## UNIVERSIDAD DISTRITAL FRANCISCO JOSE DE CALDAS

**CONSOLIDADO OBSERVACIONES VERBALES Y ESCRITAS DE LA AUDIENCIA DE ADJUDICACION DE LA CONVOCATORIA PÚBLICA 010 DE 2025: CONTRATAR LA ADQUISICIÓN, INSTALACIÓN DE EQUIPOS ROBUSTOS Y MENORES, DESTINADOS A LAS UNIDADES ACADÉMICAS DE LABORATORIOS DE LAS DIFERENTES FACULTADES DE LA UNIVERSIDAD DISTRITAL FRANCISCO JOSÉ DE CALDAS, DE ACUERDO CON LAS CONDICIONES Y ESPECIFICACIONES TÉCNICAS ESTABLECIDAS.**

### ÍTEM 29 – MESA DE ANATOMÍA (PLATAFORMA DE VISUALIZACIÓN ANATÓMICA)

Imagen de la página 91 del documento 32.1. OBSERVACIONES Y SUBSANES EVAL INICIAL CP.010-2025 publicado el 21 de noviembre de 2025.

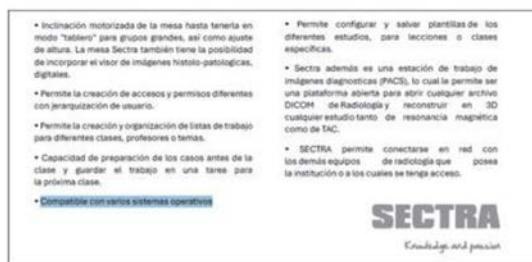
1. Reiteramos que la ficha técnica presentada por la EMPRESA DIDACLIBROS LTDA entre los folios 726 al 727, no cuenta con el link oficial del fabricante en donde se pueda revisar la veracidad de dicho documento. Y una vez revisando en la pagina oficial de la Marca Sectra, la ficha técnica del equipo de referencia F18 es totalmente diferente a la presentada por la Empresa Didacibros Ltda. Como esta en su oferta, y donde se puede evidencia que fue alterada y modificada a la que realmente aparece en la página web del oficial del fabricante, como se puede evidenciar en el siguiente Link:

Ficha técnica que indica que el software es solo compatible con un solo sistema operativo “Windows”.

Con base en la evidencia suministrada en la ficha técnica y la certificación del fabricante, se determina que la mesa SECTRA sí cumple con el requisito de compatibilidad con múltiples sistemas operativos indicado en los pliegos

Se acepta la observación, teniendo en cuenta que la información contenida en la ficha técnica aportada por la empresa DIDACLIBROS LTDA no permite verificar de manera suficiente y concluyente la compatibilidad del equipo ofertado con todos los sistemas operativos exigidos en el pliego de condiciones. En efecto, la documentación revisada señala únicamente compatibilidad con entornos Windows, sin que se evidencie soporte explícito para Linux o macOS, que son claramente expresados en el pliego de condiciones, en el que se especifica que el software o hardware de integración y visualización debe ser funcional y compatible con entornos Windows, Linux y macOS, con el fin de garantizar la interoperabilidad con diferentes plataformas institucionales. Este requisito es de carácter obligatorio y no admite interpretaciones parciales. Por lo cual se indica que no cumple técnicamente para el ítem 29.

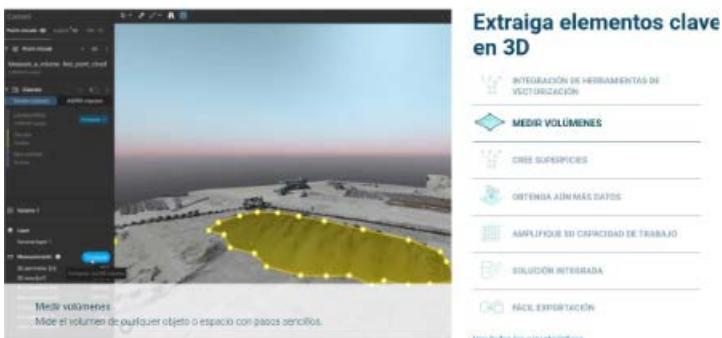
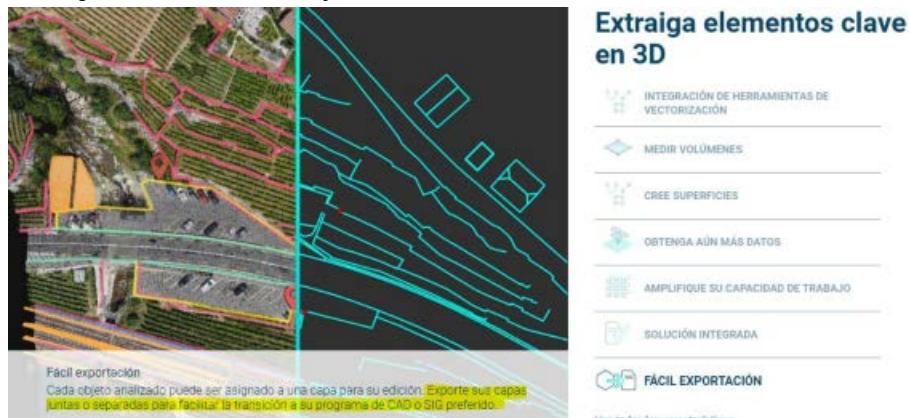
- Información de procesamiento: Vectorización, medición de volúmenes, creación de superficies

- Capacidad de trabajar con nubes de millones de puntos (requisito especificado en los pliegos)

- Capacidad de exportar e integración con formatos SIG y CAD

Al dar cuenta que el Software cuenta con la capacidad tanto de realizar procesamientos, como visualización y exportación de los datos provenientes de las nubes de puntos que se pretenden capturar con el equipo LiDAR Scanner, el laboratorio da concepto técnico positivo para el Software propuesto por GALILEO INSTRUMENTS SAS. Pese a la apreciación e interpretación emitida en la audiencia del día 25 de noviembre de 2025 por GEOINSTRUMENTOS TOPOGRÁFICOS SAS, el software no solo realiza procesamiento fotogramétrico sino que también de datos

3. Al realizar la evaluación inicial de la oferta emitida por GEOINSTRUMENTOS TOPOGRÁFICOS SAS, se indicó que no cumplía en tanto la información emitida sobre el Software TRIMBLE BUSINESS CENTER (TBC), no daba cuenta de la capacidad del mismo para procesar, visualizar y exportar nubes de puntos de gran tamaño, elemento esencial para el procesamiento de la información capturada por el LiDAR Scanner. Dicha observación fue subsanada por la empresa en la información remitida al laboratorio con fecha de 18 de noviembre de 2025.

Habiendo sido subsanadas de manera satisfactoria las observaciones inicialmente formuladas en relación con este punto, se concluye que la propuesta CUMPLE con el requisito técnico correspondiente. En consecuencia, se acepta la observación presentada por el oferente desde el componente de evaluación técnica, y se revoca el rechazo inicial dispuesto en el informe de evaluación, habilitándose en este aspecto la oferta de conformidad con lo previsto en los pliegos de condiciones."
